**LINEA AV/AC TORINO – VENEZIA      Tratta VERONA – PADOVA**

**Lotto funzionale Verona – Bivio Vicenza**

**SL08 - SOTTOVIA AL km 28+680.71**

**RELAZIONE CONFRONTO PD/PE**

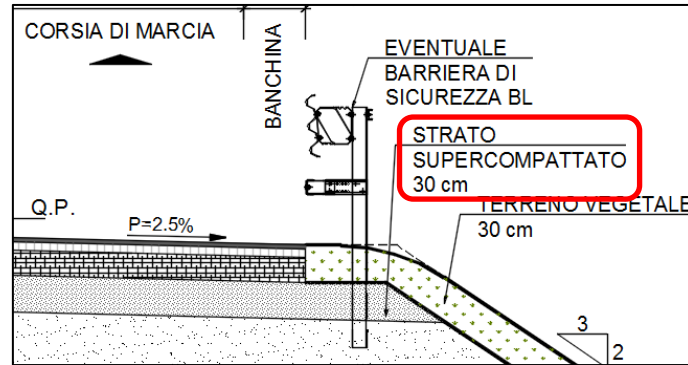
Contrariamente a quanto richiesto nel punto C.9, l'impostazione dell'andamento altimetrico della livelletta stradale e conseguentemente dei muri di imbocco ad U, sebbene sia stato ottimizzato rispetto alla fase progettuale precedente, non è stato del tutto stravolto. Il sottovia di progetto, infatti, svolge l'esclusiva funzione di garantire l'accessibilità da sud ai fondi agricoli e all'abitazione situati a nord in prossimità alla linea.

Quest'ultimo edificio in particolare, costituisce un effettivo vincolo in termini di spazio, essendo collocato in stretta adiacenza al rilevato ferroviario, non permettendo così una rigeomettrizzazione altimetrica della viabilità di progetto che stravolga l'impostazione esistente.

A valle di ciò non è stato possibile prevedere all'interno della progettazione uno studio che affronti i problemi legati ai livelli idraulici della zona.
